# PONTE SULLO STRETTO DI MESSINA

## PROGETTO DEFINITIVO

<p><i>Unità Funzionale</i> GENERALE <i>Tipo di sistema</i> TECNICO <i>Raggruppamento di opere/attività</i> Elementi di carattere generale <i>Opera - tratto d'opera - parte d'opera</i> Generale <i>Titolo del documento</i> Nota circa la protezione dei punti singoli costituiti dagli spigoli nel rivestimento delle gallerie</p>	<div style="border: 1px solid black; padding: 5px; display: inline-block;">GE0025_F0</div>
--	--

***Nota circa la protezione dei punti singoli costituiti dagli spigoli nel rivestimento delle gallerie.***

**Figura 1: Localizzazione schematica dei punti da proteggere in galleria**

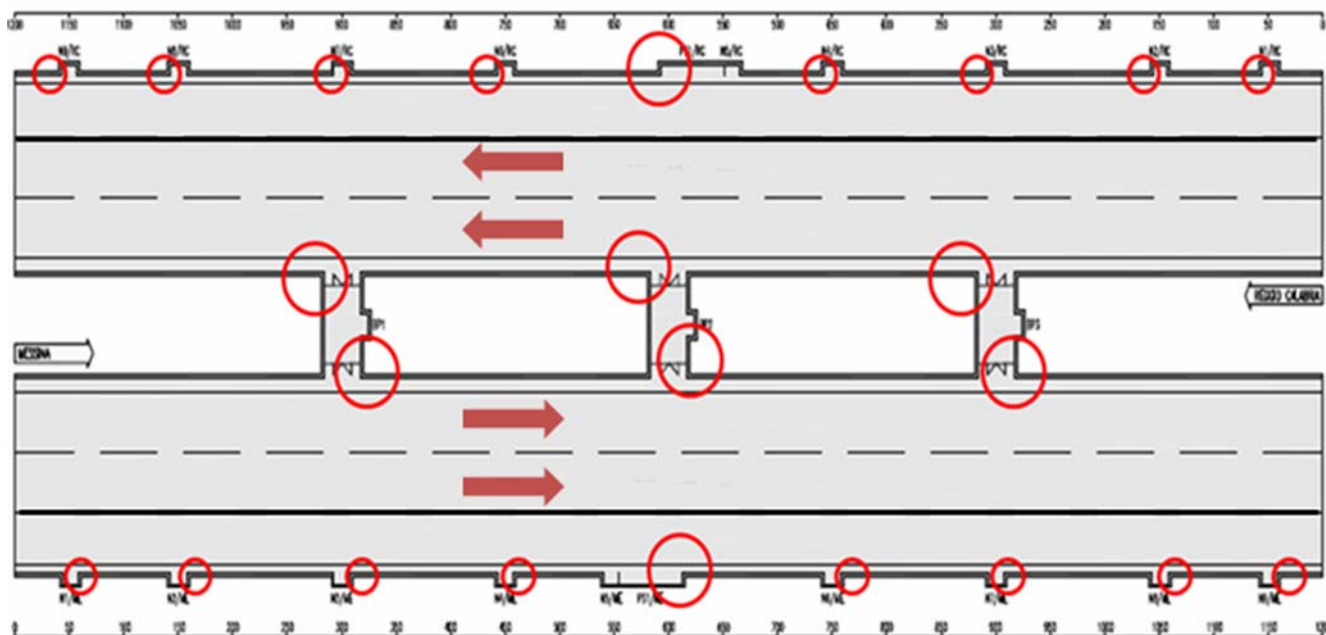
Dall'esame della documentazione di progetto definitivo (PDE) messa a disposizione è emersa la presenza di una serie di spigoli vivi generati nel rivestimento della gallerie (v. Figura 1) con la realizzazione di:

A questi si aggiungono gli spigoli generati negli eventuali punti di interruzione del profilo redirettivo. E' necessario che si provveda alla eliminazione o alla riduzione della pericolosità per la circolazione stradale di detti spigoli di modo da mitigare il rischio legato alle gravi conseguenze che possono generarsi in caso di un urto frontale di un veicolo in svio.

**Figura 2: Modalità di protezione delle nicchie SOS**

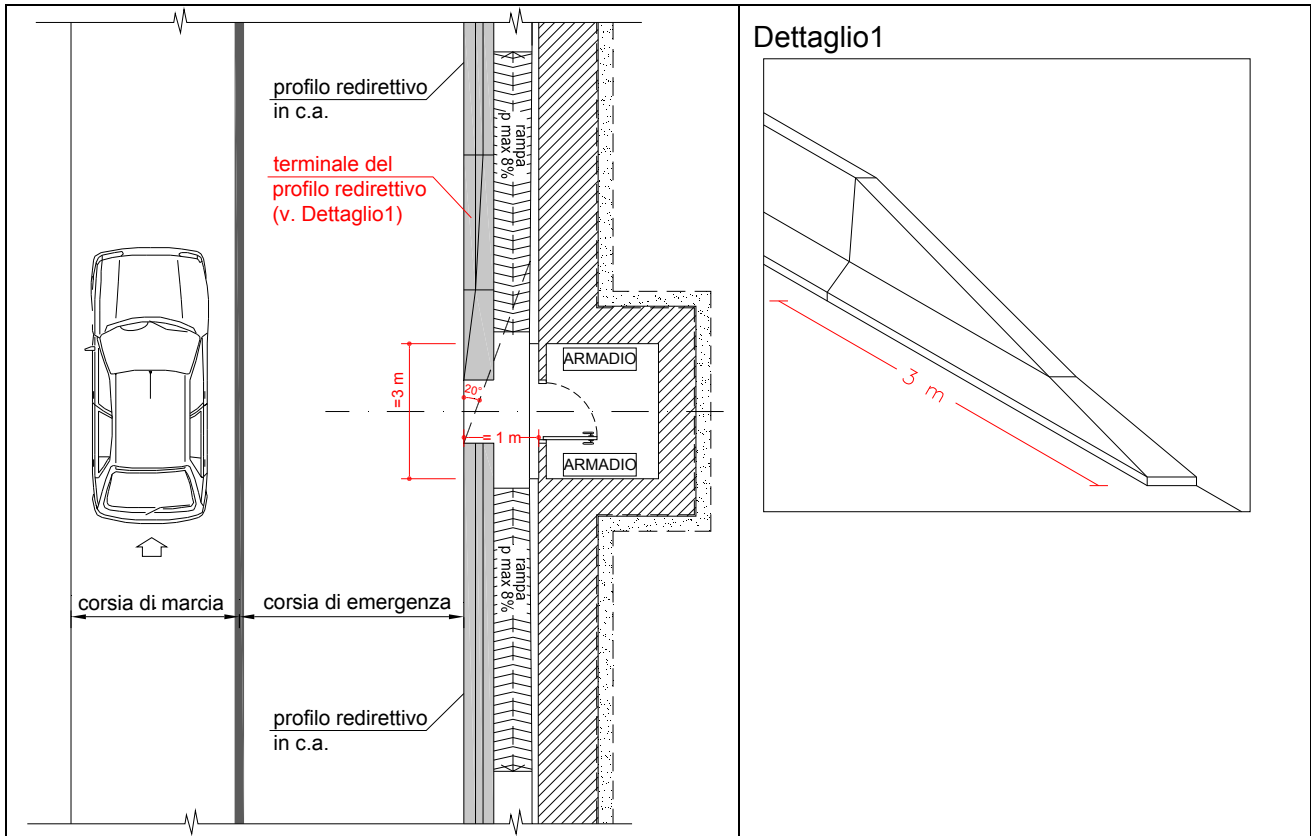
Con riferimento agli spigoli generati nel rivestimento delle gallerie dalle nicchie SOS il problema può essere risolto mediante la limitazione del varco (interruzione) interruzione che occorre fare nel profilo redirettivo in corrispondenza della nicchia come indicato in Figura 2.

Riducendo al minimo la larghezza dell'apertura del profilo redirettivo (larghezza minima pari alla larghezza della porta di accesso), infatti, è possibile evitare che un veicolo in svio a 20° dalla sede stradale (valore di riferimento dei crash-test per l'omologazione delle barriere di sicurezza) possa urtare contro lo spigolo generato nel rivestimento della galleria dal recesso della nicchia.

Tale soluzione è adatta per nicchie centrate rispetto all'apertura del profilo redirettivo di larghezza interna massima di 3 m con profilo redirettivo posto ad un metro dal paramento.

Quale ulteriore provvedimento da prevedere per evitare l'impatto con lo spigolo di avvio del profilo redirettivo a valle dell'interruzione, mantenendo al contempo la continuità longitudinale del camminamento di servizio rialzato posto alle spalle del profilo redirettivo, è possibile far nascere il profilo redirettivo a valle dell'interruzione con un terminale speciale con profilo rastremato con pendenza 1/3 (v. Dettaglio1).

**Figura 3: Modalità di protezione delle piazzole di sosta**

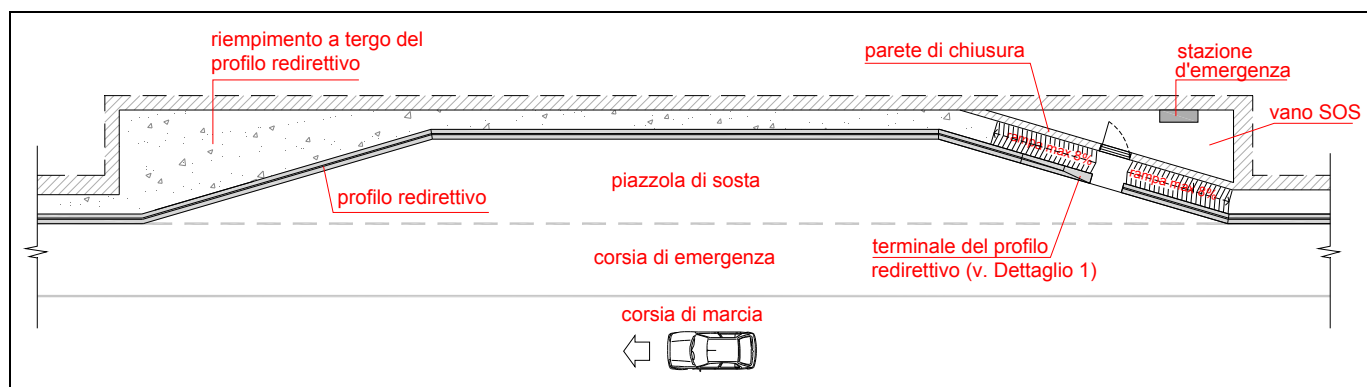
Con riferimento agli spigoli generati nel rivestimento delle gallerie dalle piazzole di sosta il problema può essere risolto mediante la prosecuzione del profilo redirettivo all'interno della piazzola in modo da dare continuità alla protezione prevista in tutta la galleria (v. Figura 3). Per assicurare la stabilità del profilo redirettivo in caso d'urto, il riempimento in cls a tergo del profilo stesso deve essere continuato lungo tutto lo sviluppo del profilo redirettivo in corrispondenza della piazzola di sosta.

Per quanto riguarda il vano SOS è preferibile collocarlo nell'angolo di monte in ombra rispetto alla direzione di marcia, in modo da porre gli utenti al sicuro nei riguardi di eventuali veicoli in svio o in accosto a velocità eccessiva. L'apertura del profilo redirettivo in corrispondenza vano SOS può essere prevista come descritto per le nicchie SOS.

Il vano SOS può rimanere a giorno.

**Figura 4: Modalità di protezione BPP**

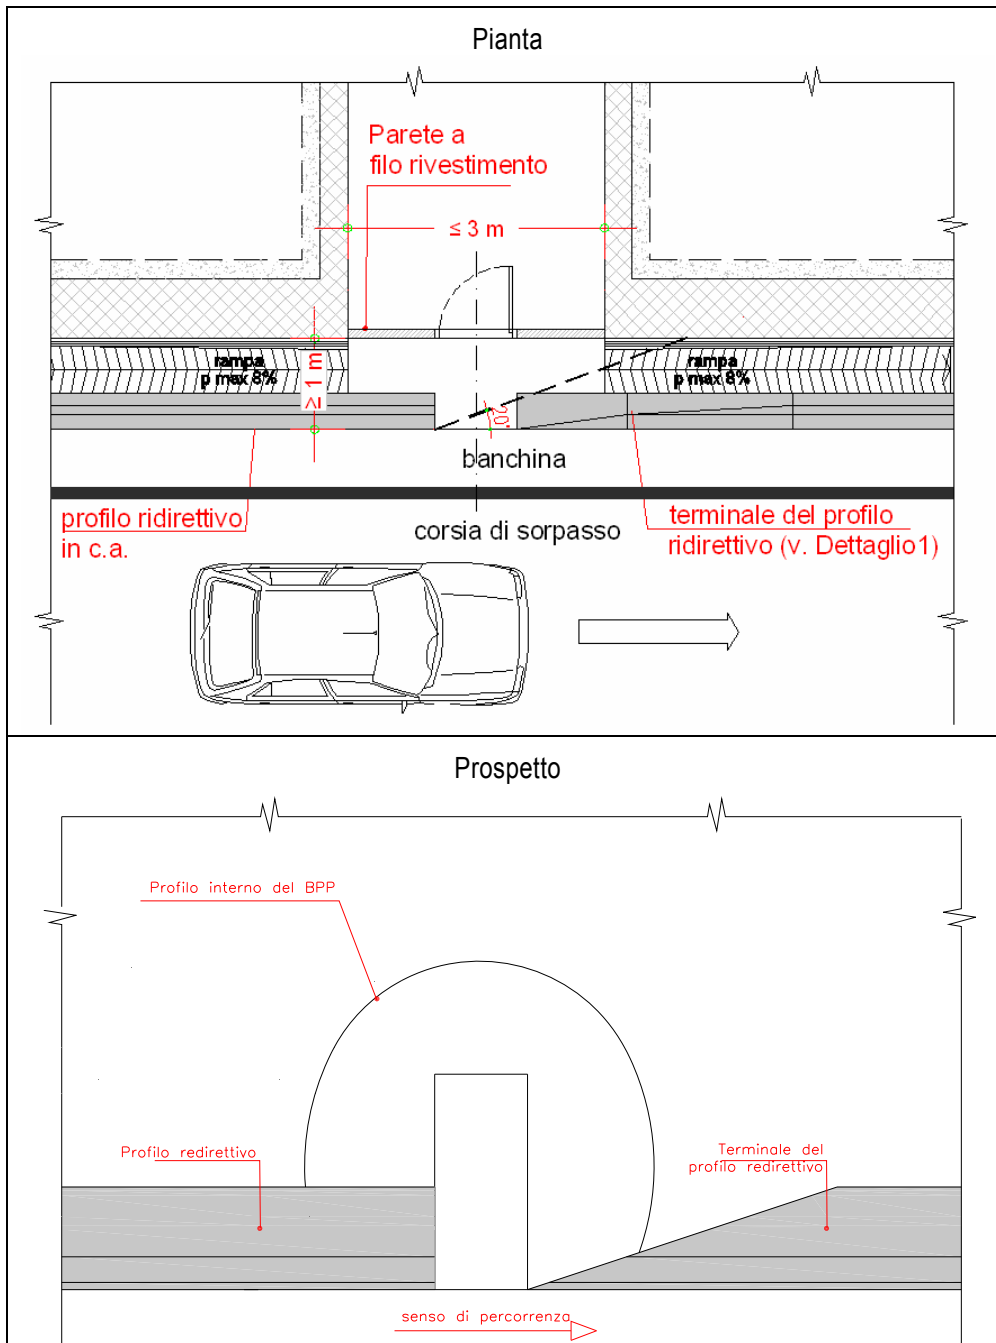
Con riferimento agli spigoli generati nel rivestimento delle gallerie dai By-Pass pedonali il problema può essere risolto, come indicato per le nicchie SOS, mediante una opportuna modalità di limitazione dello sviluppo dell'interruzione del profilo redirettivo in corrispondenza del BPP come indicato in Figura 4.

Anche per i By-Pass pedonali è possibile evitare che un veicolo in svio a 20° dalla sede stradale urti contro lo spigolo generato nel rivestimento della galleria dal recesso del By-Pass riducendo al minimo la larghezza dell'apertura del profilo redirettivo (larghezza minima pari alla larghezza della porta di accesso).

Tale soluzione è idonea a proteggere le soluzioni di continuità del rivestimento generate dai BPP quando il BPP è centrato in corrispondenza dell'apertura, ha una larghezza interna massima di 3 m ed il profilo redirettivo è posto ad un metro dal paramento.

Quale ulteriore provvedimento da prevedere per evitare l'impatto con lo spigolo di avvio del profilo redirettivo a valle dell'apertura, mantenendo al contempo la continuità longitudinale del camminamento di servizio rialzato posto alle spalle del profilo redirettivo, è possibile far nascere il profilo redirettivo a valle dell'interruzione con un terminale speciale con profilo rastremato con pendenza 1/3 (v. Dettaglio1 di Figura 2).

**Figura 5: Modalità di protezione BPC (pianta)**

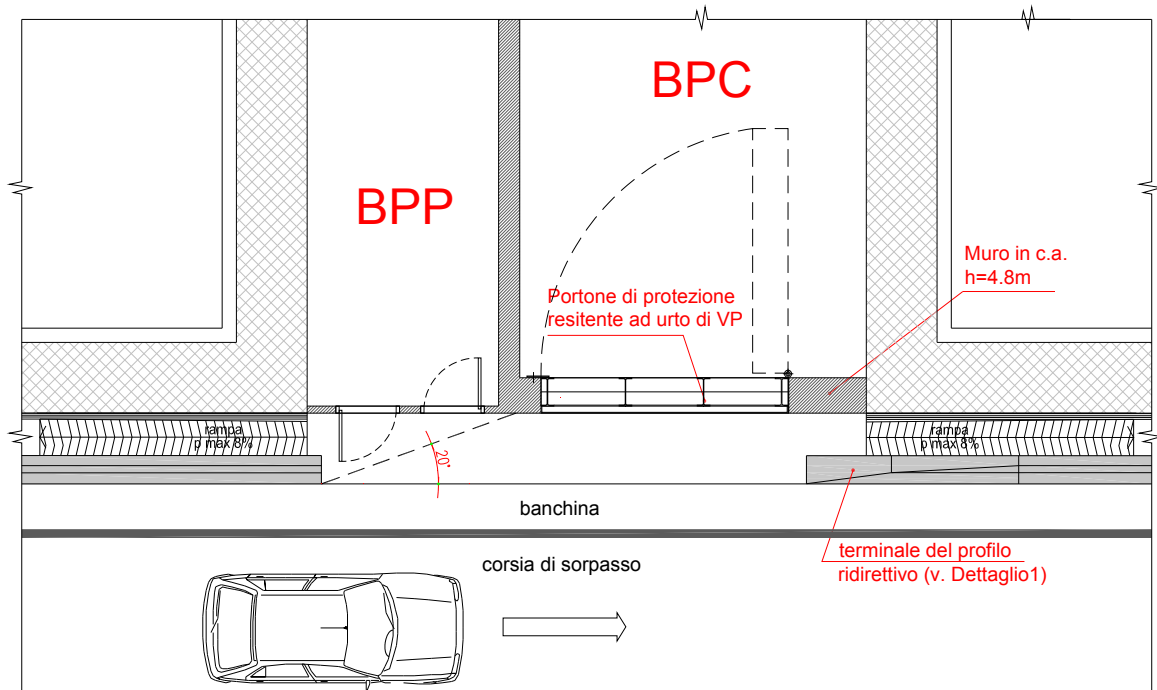
Con riferimento agli spigoli generati nel rivestimento delle gallerie dai By-Pass carrabili il problema può essere risolto mediante la realizzazione di una parete in c.a. di chiusura del BPC, realizzate a filo del rivestimento (all'altezza del piano dei centri) (v. Figura 5), con la caratteristica di resistere all'urto di un veicolo pesante (VP). Le azioni di progetto per il dimensionamento strutturale di questa parete sono indicate nell'Allegato A del presente rapporto.

Nel caso dei BPC la porta d'ingresso dovrà avere anche essa una resistenza agli urti dei VP, avendo il recesso dimensioni tali che un veicolo in svio penetri troppo all'interno dello stesso e non riesca più, in conseguenza, ad uscirne (un esempio di porta d'ingresso BPC resistente ad urti di VP è rappresentata in Allegato B).

Per la chiusura del vano BPP non è necessaria l'adozione di una parete resistente ad urti dei VP, essendo le porte del By-Pass pedonale all'interno del cono d'ombra generato da un possibile svio a 20° di un veicolo (v. Figura 5).

**Figura 6: Modalità di protezione BPC (prospetto)**

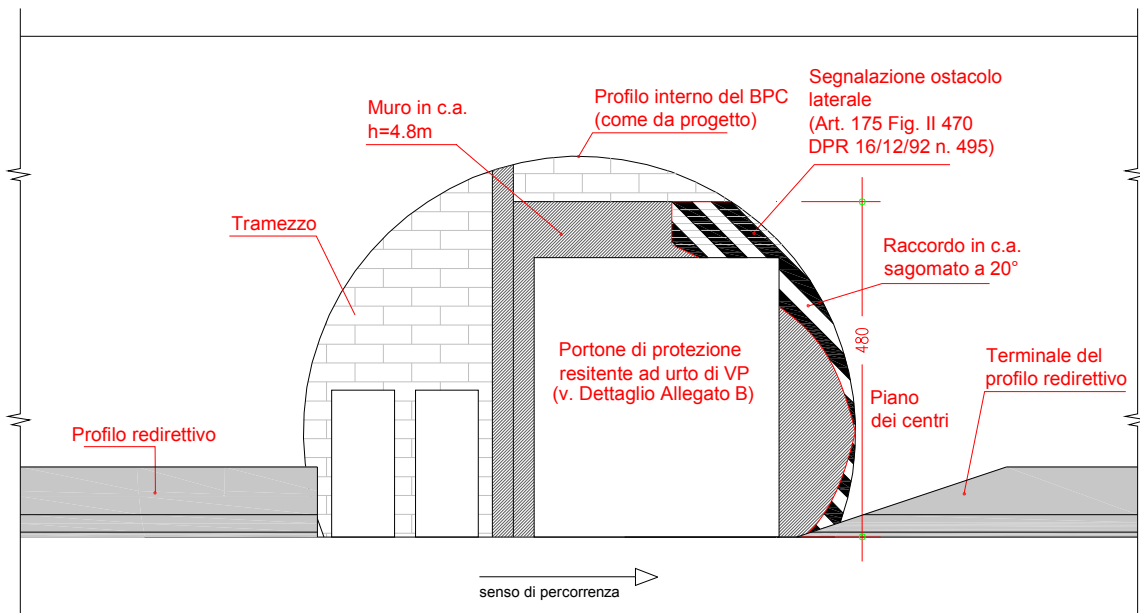
Ulteriore provvedimento da prevedere riguarda la realizzazione di un raccordo in c.a. sagomato a

20° (unghiatura, v. Figura 6 in prospettiva) per eliminare lo spigolo residuo esposto all'urto che si crea, in alto, in corrispondenza della congiunzione della parete verticale in c.a. di delimitazione del BPC a valle dello stesso (con riferimento alla direzione del traffico) con il rivestimento centinato della galleria (v. spaccato assonometrico tipologico di Figura 7).
